**Installation d'un parc photovoltaïque au lieu-dit « Le Port à Pierre »  
à Trosly-Breuil**

**PROCES VERBAL DE SYNTHESE**  
**3/3**

**ENQUÊTE PUBLIQUE**  
**Du mercredi 8 mars 2023 au vendredi 7 avril 2023**  
**Enquête N° 23000012 /80**

RAPPORT établi par Augustin FERTE  
COMMISSAIRE ENQUÊTEUR

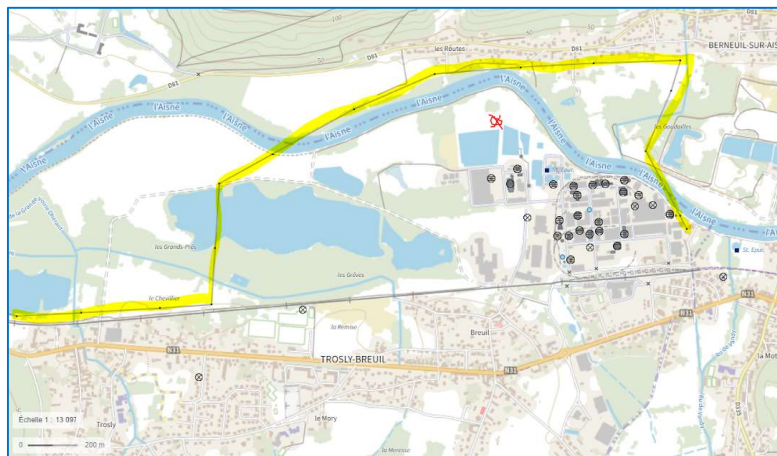
M CHERON souligne la proximité d'un deux transformateurs électriques du parc photovoltaïque, au nord-ouest du périmètre, avec les installations du site chimique WEYLICHEM-LAMOTTE et des interactions possibles avec les installations présentes (site SEVESO Seuil Haut, plusieurs unités fonctionnelles soumises à autorisation, dont station d'épuration et unités de production).

Comme il le fait apparaître sur le plan fourni par ses soins (voir ci-dessous), la ligne d'alimentation historique, arrive sur site, en effectuant un très large détour. Le plus économique aurait consisté à suivre la ligne de chemin de fer.

Le détour très conséquent est vraisemblablement une protection vis à vis du Parc chimique et afin d'aborder le poste de transformation situé à l'extrémité Est du site en tenant les installations à distance.

Afin d'éviter les interactions possibles avec les équipements du site chimique, M CHERON préconise un choix d'implantation de ce transformateur, plus éloigné du site chimique vers l'Est du parc photovoltaïque qui permettrait, en même temps de réduire la longueur du câblage électrique jusqu'au poste source de Montigny-Lengrain.

LUXEL a-t-elle envisagé l'implantation de ce transformateur de l'autre côté du parc, comme le suggère M CHERON, permettant simultanément de réduire la longueur du câblage électrique ?  
Et si c'est le cas, pourquoi cette alternative n'a-t-elle pas été retenue ?
